PREVOST

BULLETIN DE GARANTIE

Bg02-11

DATE : Mai 2002	SECTION : 06 - Électricité
EXPIRATION: Mai 2003	
SUJET : PROTECTION DES CIRCUITS 103 ET 7B DANS LE COMPARTIMENT DE SERVICE AVANT

FIGURE 1 : EMBLACEMENT DES FILS DANS LE COMPARTIMENT DE SERVICE AVANT

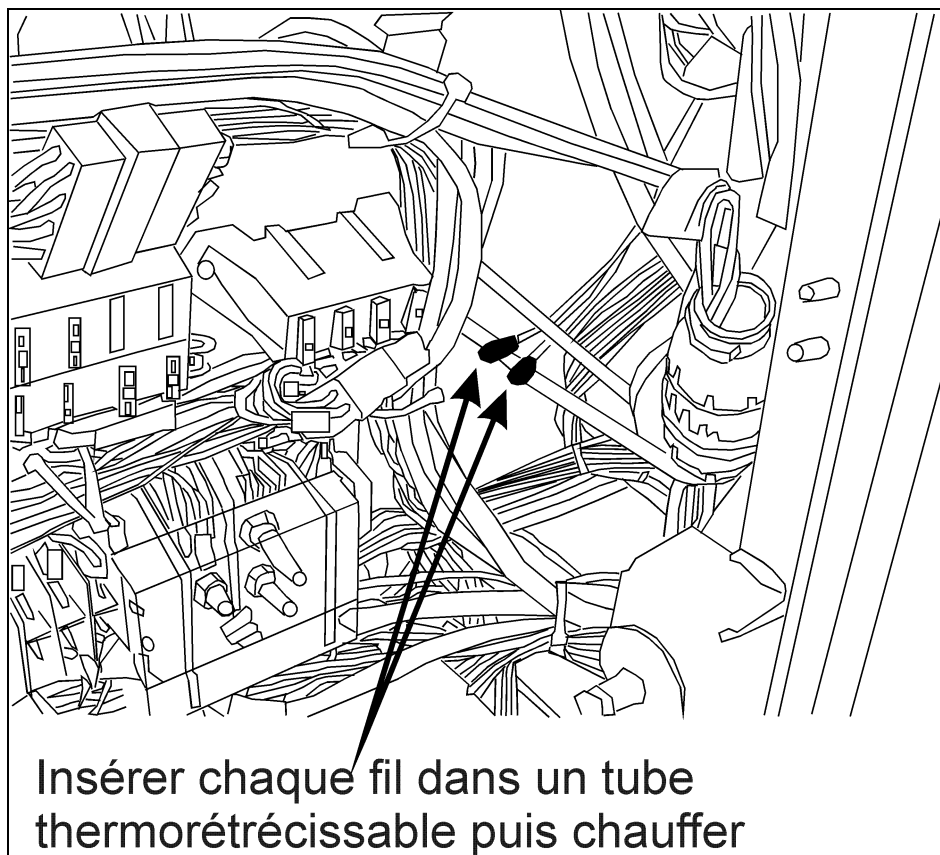
Pour les véhicules ci-dessus mentionnés équipés du système d'abaissement de la suspension avant seulement (Front Kneeling) mais sans l'option du système de relèvement (High Buoy) ou d'abaissement (Low Buoy) de toute la suspension, un tube thermorétrécissable doit être rajouté au bout du fil des circuits 103 et 7B.

1. Ouvrir la porte du compartiment de service avant.
2. Localiser les fils 103 et 7B (voir figure 1).

3. Couper la longueur de tube nécessaire pour isoler le bout de chaque fil.
4. Insérer chaque fil dans un tube thermorétractable puis chauffer le tube.
5. Fixer les fils dans le compartiment.
6. Refermer la porte du compartiment de service avant.
